船舶測度官会議質疑応答集

(昭和57年～平成2年度)

平成4年3月

財団法人 シップ・アンド・オーシャン財団

問 船の長さについて (58 先任東北)

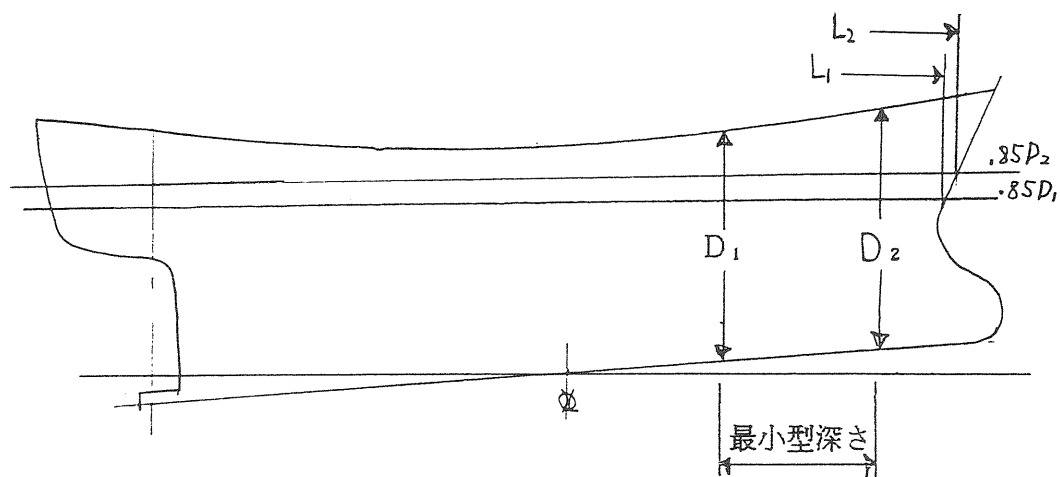
規則第1条第2項第2号で最小型深さの85パーセントの位置で測るように定められているが、次の場合はいずれと解したらよいか。

$D_1 \sim D_2$ 間が最小型深さである。
船の長さは L_1 から L_2 間となる。

(回答) D_1 とする。

問 小型船舶の船の長さについて (60 近畿)

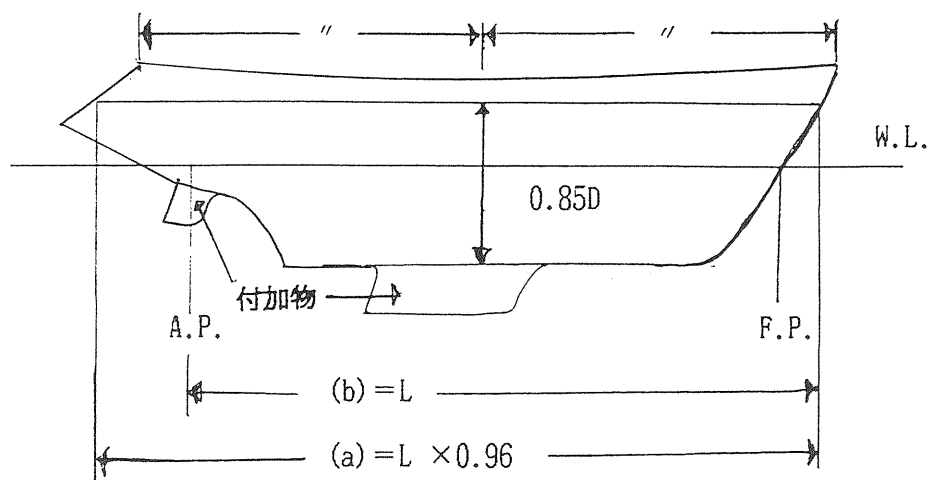
帆船、競争用ヨットの場合において、船の長さは下図の取扱いでよいか。

(回答) 貴見のとおり。

問 基線の取扱い (61 近畿)

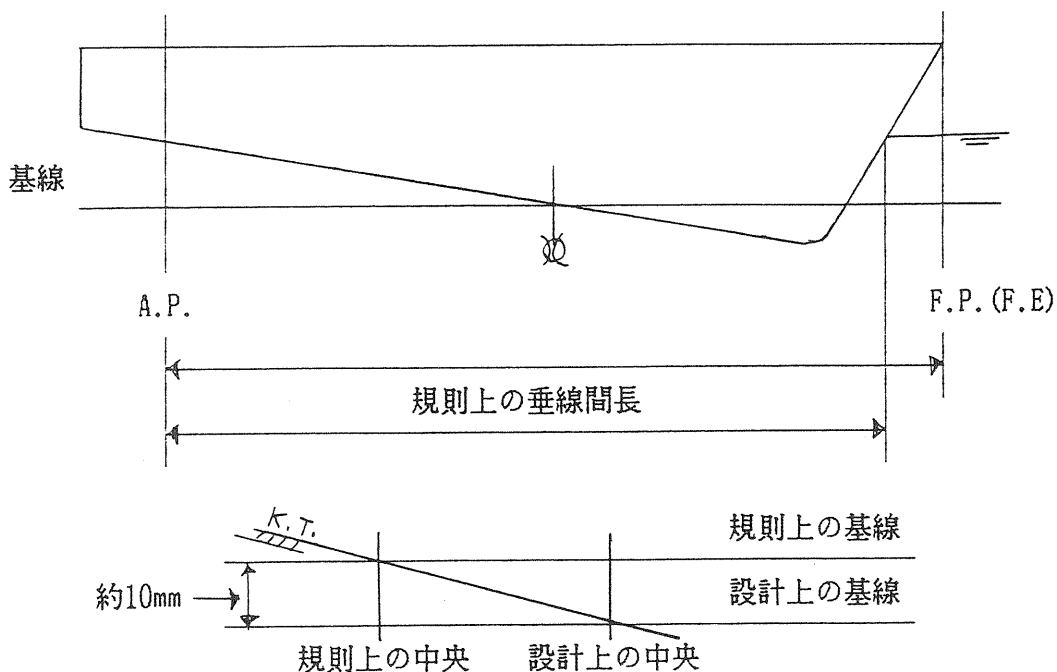
造船設計上、船型によって垂線間長、船首垂線及び船尾垂線が異なる場合、垂線間長の中央における位置が変更になるため原図上の基線と10mm程度の差が生じ第13条の間隔が原図上の各W.L.と一致しないが微小なため設計原図上の基線を採って差し支えないか。

(回答) 規則どおり計測することとし、測度要領図等で船舶所有者に指導されたい。

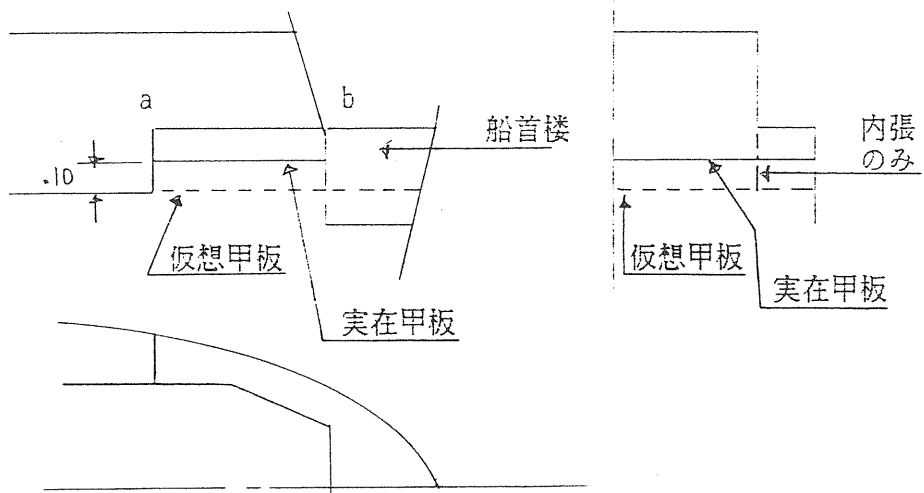
下図のような構造を有する小型旅客船の上部構造物（旅客室等）は、次のいずれの取扱いにしたらよいか。

- (1) 仮想上甲板と実在甲板の間を船首楼の後部一部とし、実在甲板から上部（a～b間）は両船側に達する構造物として取り扱う。
- (2) a～b間の船側の甲板は船首楼甲板と同等の強度を有し、かつ、船首楼甲板の順正な延長線上にあるので、両船側の甲板を順正（キャンバーなり）に結んだ線及び当該甲板を船首楼甲板として、aから船首端までを船首楼として取り扱う。この場合、仮想上甲板と実在甲板の間は船首楼に含めるものとする。

(回答) 原則は(1)である。ただし、当該旅客室全体を一つの構造物として取り扱うのが適当と思われる。

問 上甲板の認定について (63 先任九州)

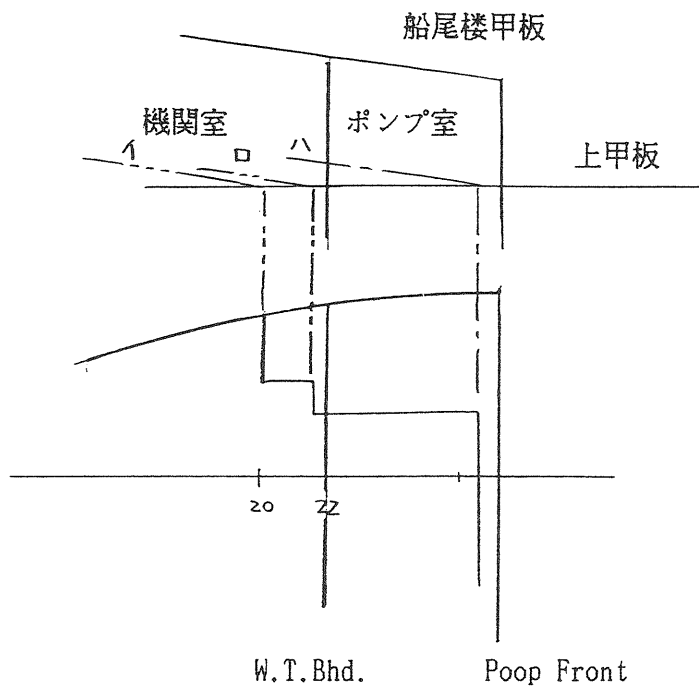
下図の船舶は、船尾楼内において船体中央部の甲板がポンプ室及び機関室に開口を有し、Fr.20 の位置における船体船側部甲板は、鋼船構造規程第246 条の梁上側板の幅を満足するので、上甲板はイとしてよい。

(回答) 貴見のとおり。

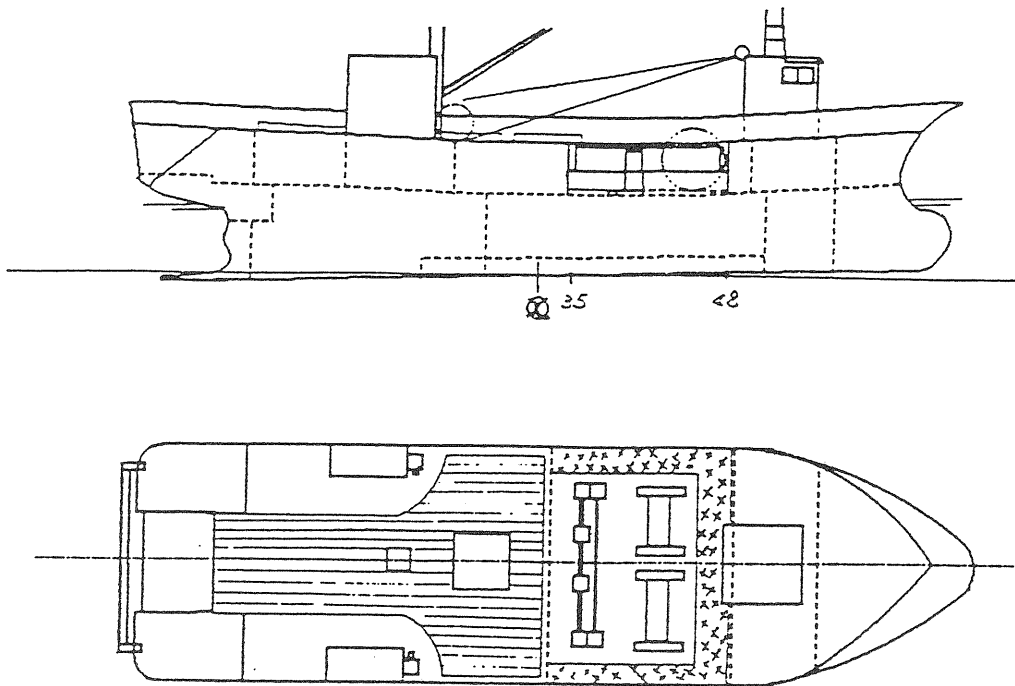
標記船舶（次図参照）の上甲板の認定等について下記の疑義が生じるので取扱いの統一を図る必要があると思われる。

1. 乾舷甲板（上甲板）上にトロールウインチを設置した場所（Fr.35～48間）を規則第32条第2項により除外場所として計画しているが、当該場所は本来閉囲された場所であるから乾舷甲板を暴露甲板とみなさず、船楼甲板を最上層の全通甲板（上甲板）として取り扱うべきか。
また、この場合、法第5条第3項及び規則第32条の規定は適用されないか。
2. 上記1.によらず乾舷甲板を規則第2条の上甲板として取り扱ってよいか。

(回答) 船楼甲板は、規則第2条の甲板を満足しないので当該乾舷甲板が規則第2条の上甲板となる。

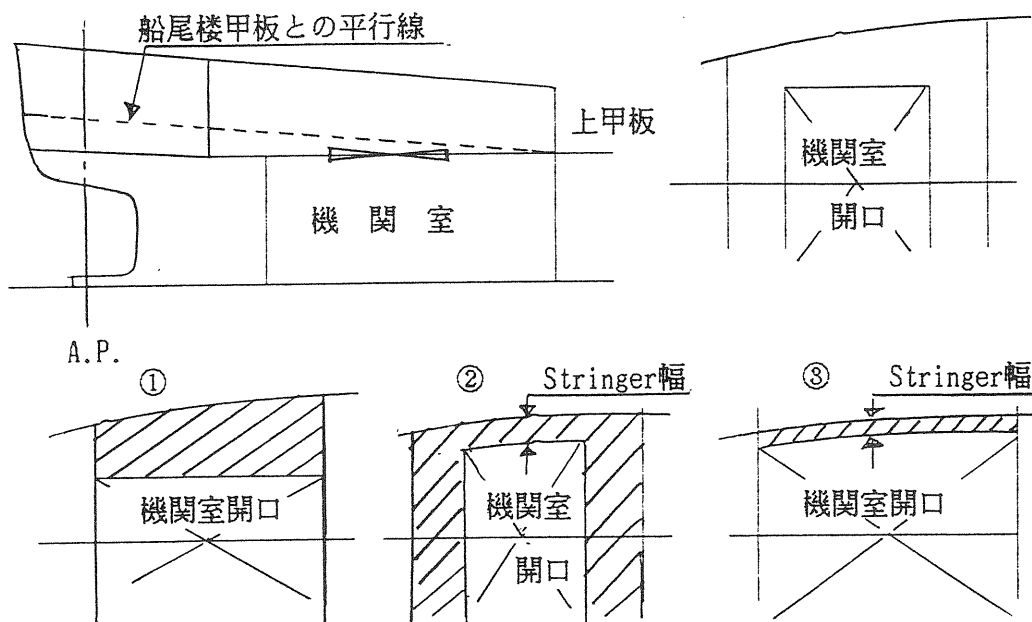
下図の船舶は船尾楼内において船体中央部上甲板と連続する甲板に機関室開口を有している。上甲板の認定にあたり閉囲場所内の開口が甲板の連続性を阻害する要件とならないと認められるので、当該甲板部分を上甲板と認定すべきものと思われるが、上甲板の連続性、とりわけ開口の基準について現行規則、心得及び解説において具体的な規定がない。

図①、②及び③に示すような機関室開口を有する場合も斜線部が連続性を有した上甲板となるものと思われるがいかがでしょうか。

また、閉囲場所内における甲板に開口を有する場合の上甲板の認定にあたっては、第二甲板の連続性について定義する心得36-1-(i)～(iii)の規定を準用して取り扱ってよいでしょうか。

(回答) 全通甲板とみなされる程の大きな開口(例図③)がある場合は、連続性が阻害されると考えられる。

問 水密閉鎖装置について (59 四国)

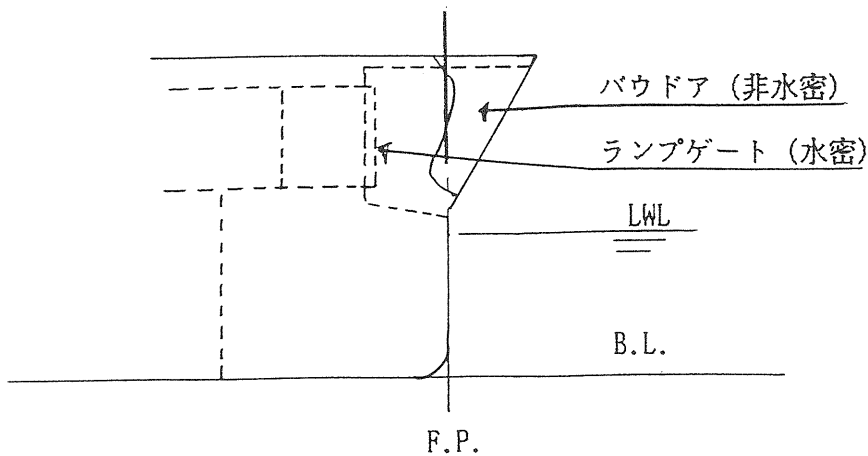
下図のような二層甲板型カーフェリーについて、船首部のバウドアが非水密構造であるが、ランプゲートが水密閉鎖装置となっている場合、当該閉鎖装置を心得2-1-1イ及び解説2-1-3-(2)に準ずるものとして取り扱って差し支えないでしょうか。

(回答) 本図のような構造については貴見のとおり取り扱って差し支えない。

問 上甲板に階段部を有する場合の延長方法について (59 九州)

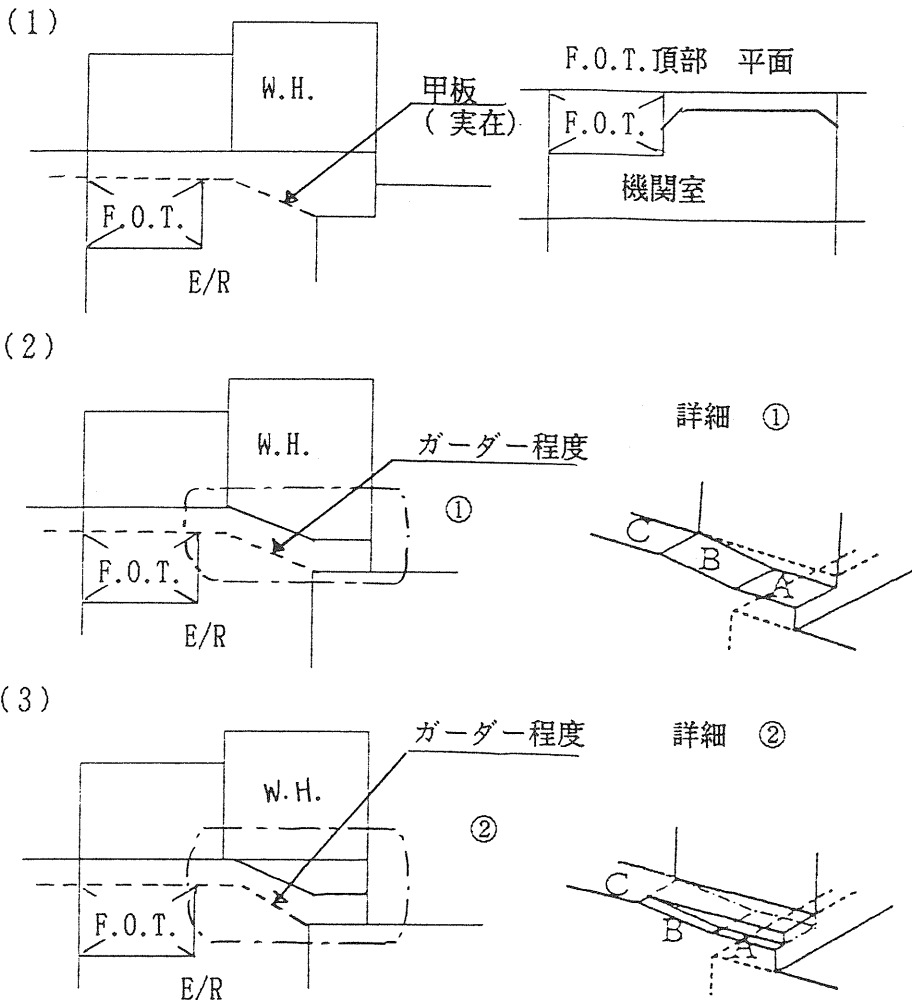
測度長24メートル未満のFRP 鮪漁船の甲板に1/4 未満の傾斜がある場合、上甲板の認定及び延長の方法は下図の破線のとおりでよい。

(回答) 機関室の両側面が甲板とみなせる構造であれば、貴見のとおりでよい。

ただし、図(3)の場合、Cの隆起甲板に平行に延長するか、又は、A、B及びCの隆起甲板に平行に延長するかは、伺い出により処理する。

問 上甲板の延長方法について (62 研修九州)

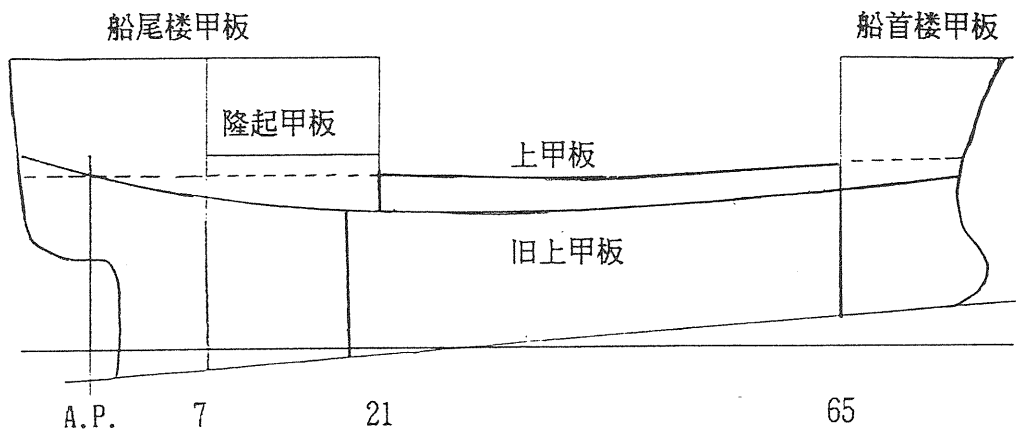
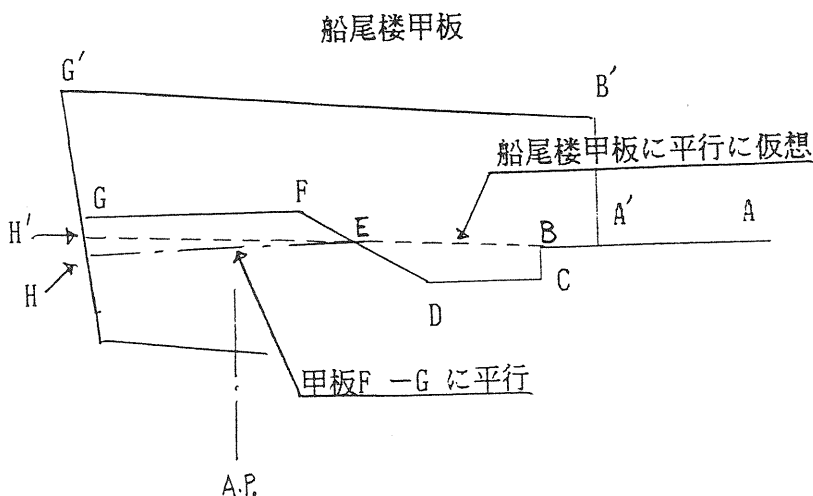
Fr.21 ~Fr.65 間の上甲板を船側において40cm高さ上げした場合、上甲板の延長方法は下記のとおりでよいか。

Fr.65 ~船首は船首楼甲板に平行に延長

Fr. 7 ~船尾は船尾楼甲板に平行に延長 (この場合Fr.2 付近から船尾は実在の甲板 (旧上甲板) より下方になる。)

(回答) よい。

問 上部構造物間の補強部下部について (59 先任関東)

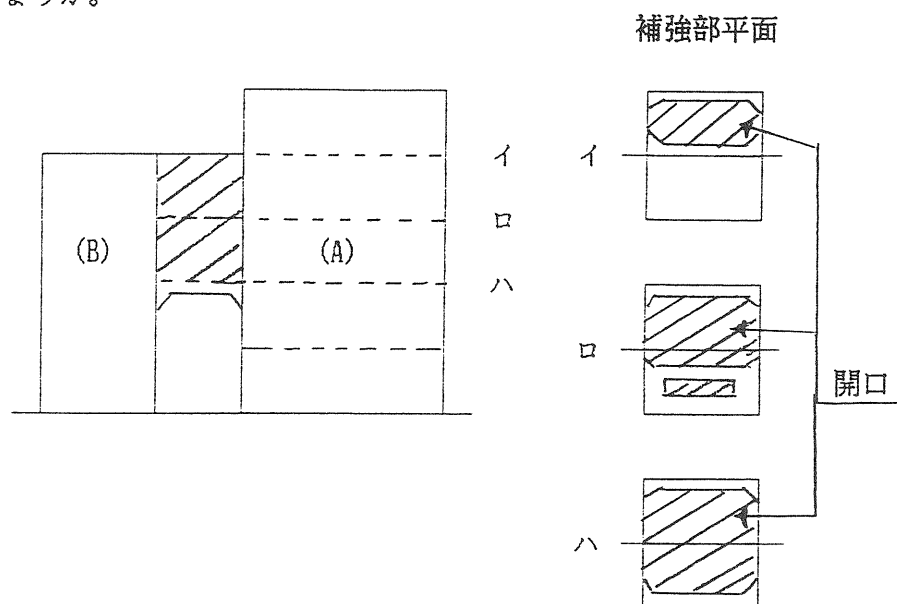
大型船において振動防止のため上部構造物間 (A) ~ (B) 間に斜線部のよう
に補強が設けられる例がある。底板がない場合の取扱い (閉囲性) はいか
がでしょうか。

(回答) ハから下部は閉囲性はない。

問 上部構造物の周辺の囲壁の考え方について (60 中部)

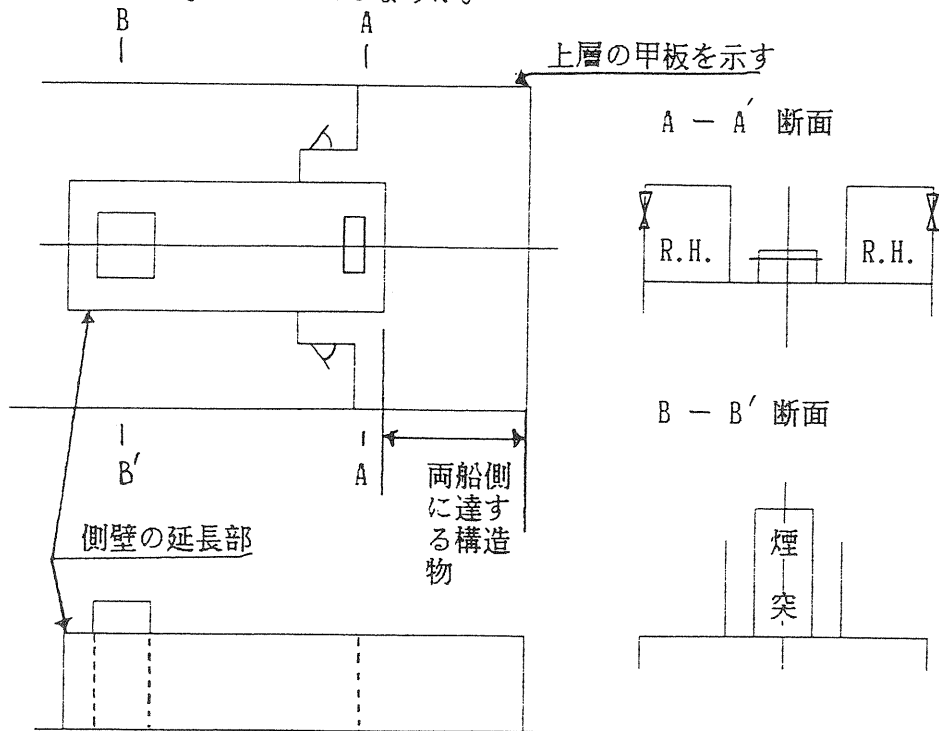
下図で層として考える場合は、上層甲板のある場所のみで煙突は二層にまたがっていないと考えてよいでしょうか。

(回答) よい。

問 上甲板上の貨物倉の取扱いについて (61 中国)

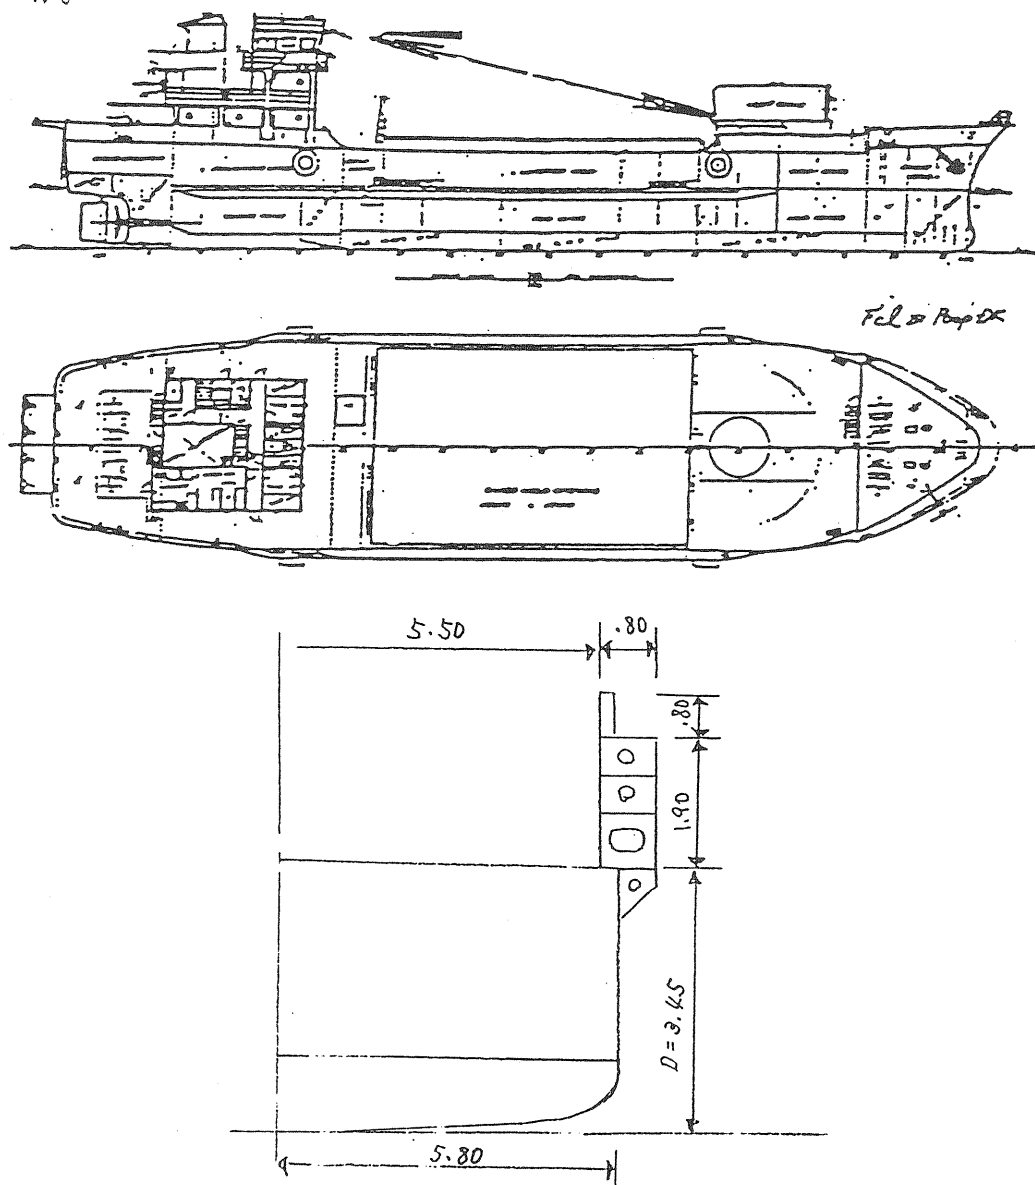
下図のような一層甲板型の石材運搬船において、最上部甲板は貨物倉部兩舷に放水口があるため、上甲板とはならないと思います。中央部貨物倉部は閉鎖装置を設ける必要がない（検査官と打合せ済みとのこと。）とのことで、上甲板は下部甲板になると思われるが、貨物倉部は総トン数に算入すべきでしょうか。

(回答) 上甲板上中央部貨物倉は、閉鎖場所と扱わない。

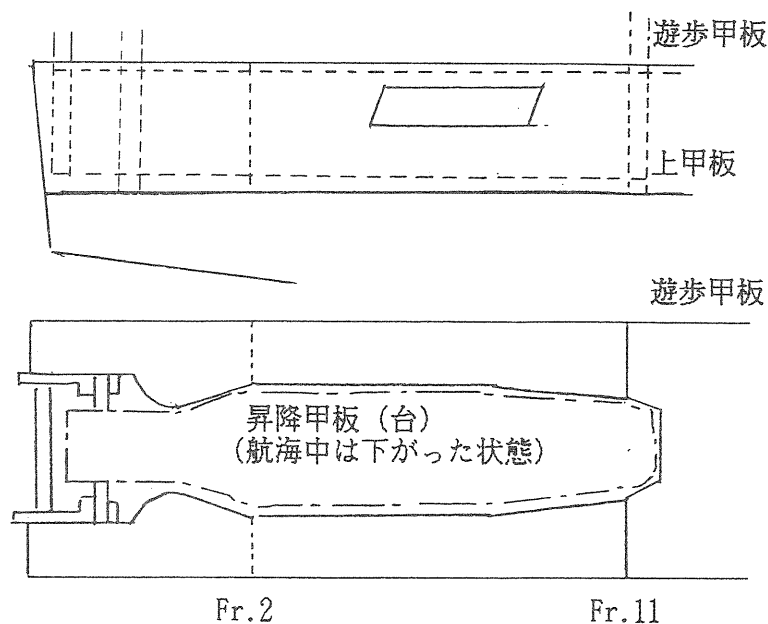
測度長24メートル未満の旅客フェリーの車両甲板が下図のように昇降式になっている。

当該甲板（昇降台）を上昇させた場合、両舷の側板と同一高さとなり下部に閉囲場所を構成する形となる。この場合、当該昇降甲板の下部は閉囲場所と取り扱うべきでしょうか。

(回答) トン数法第3条第1項中、「外板、仕切り（可動式のものを含む）」の仕切りには該当しない。

問 グレーチング下部の取扱いについて (61 東北)

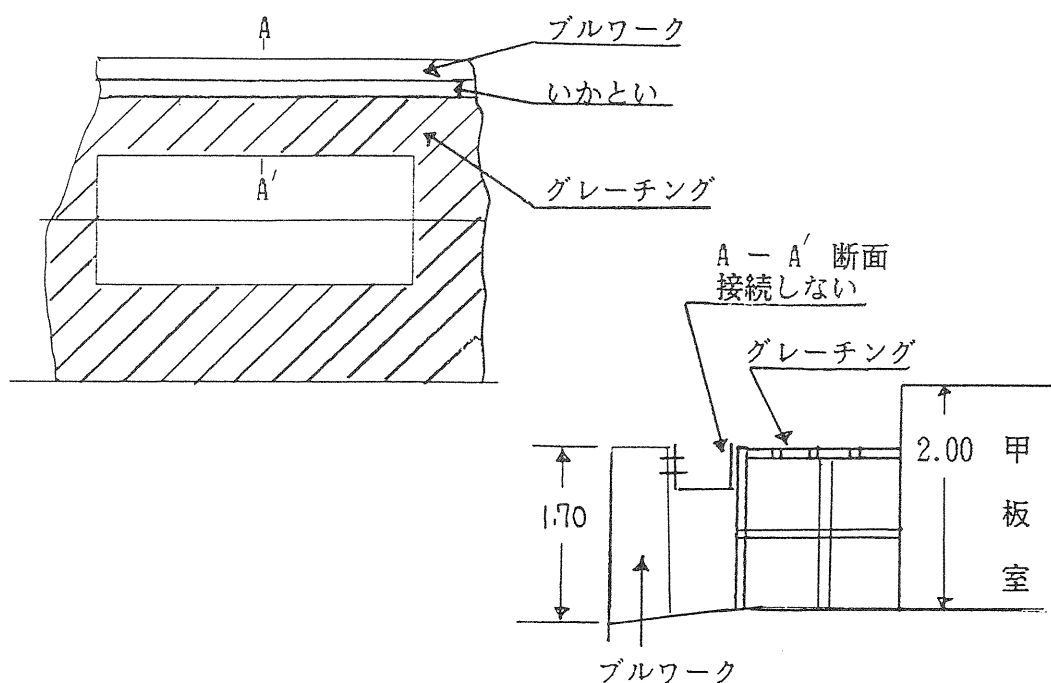
下図のようなグレーチング下部は、解説5－(3)に該当するとして閉囲しない場所としてよいか。

(回答) 貴見のとおり。

問 測度長24メートル未満のF.R.P.船の船底張り出し部の取扱い (58 北海道)

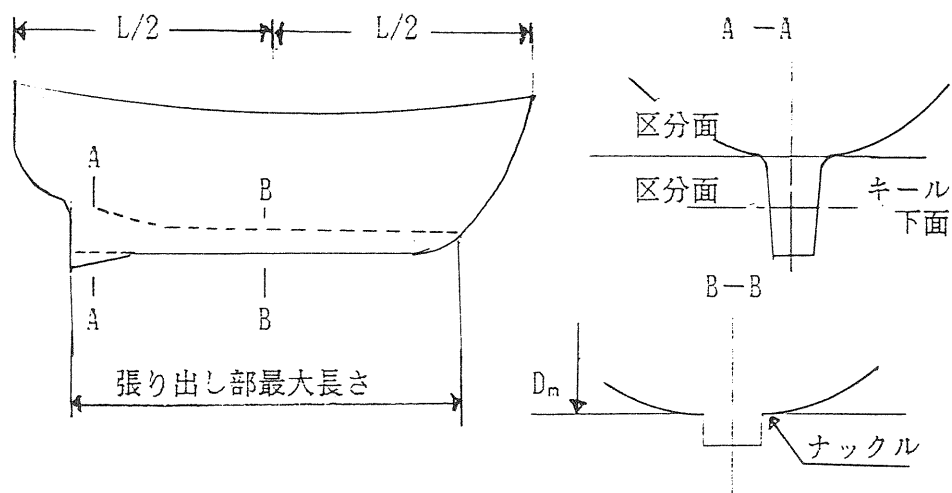
測度長24メートル未満の船舶(F.R.P. 船)の船底張り出し部に傾斜を有する場合の例が「小型船舶の手引き」の総トン数測度要領2.2-(2)-ウ-(C)-(V)・・・(88 ページ)に図示(Fig.2-45)されているが、下図のごとく船尾部のみがナックルを有せず曲線を持って構成されている場合、船底張り出し部の容積は、解説6(3)-(イ)により規則第19条第2項を準用して算定することになるが、この場合の最大の長さ及び区分面の取扱いは次図のとおりでよい。

(回答) A-A断面において、ナックル点とみなせる断面であれば上図のごとく船底張り出し部の容積を別に算定しても差し支えないが、規則第6条の規定を適用して解説6(3)-(イ)により区分して測度することが困難な形状がA-A断面に有していると思われる。

従って、この場合にはB-B断面における D_n の下部基点(キールの下面)は、下図のごとく取り扱うことになる。

問 シャフトブラケット等微小容積の取扱い（57 九州）

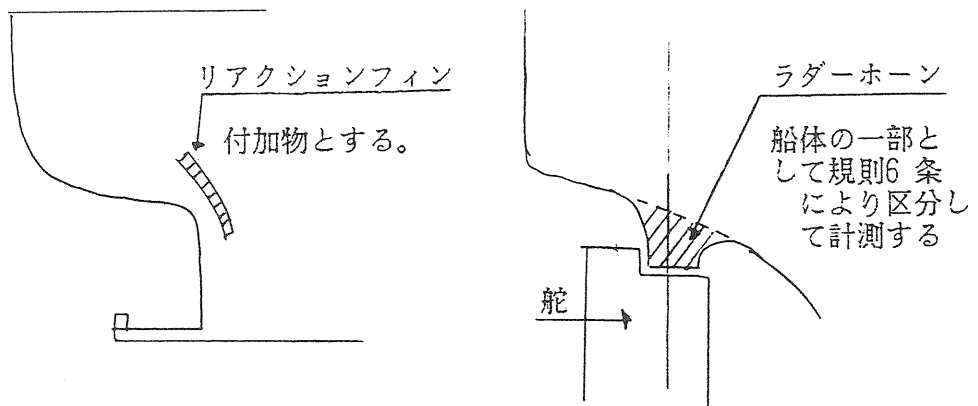
第5条の容積と同じく内法にて計測すると思われるが、シャフトブラケット、リアクションフィン及びラダーホーン等の内実の構造物は微小容積同様無視できますか。

- （回答） （１） 付加物扱いになれば、微小容積は無視する。
- （２） 内部に容積を有しないものは、閉囲場所の合計容積に算入されない。
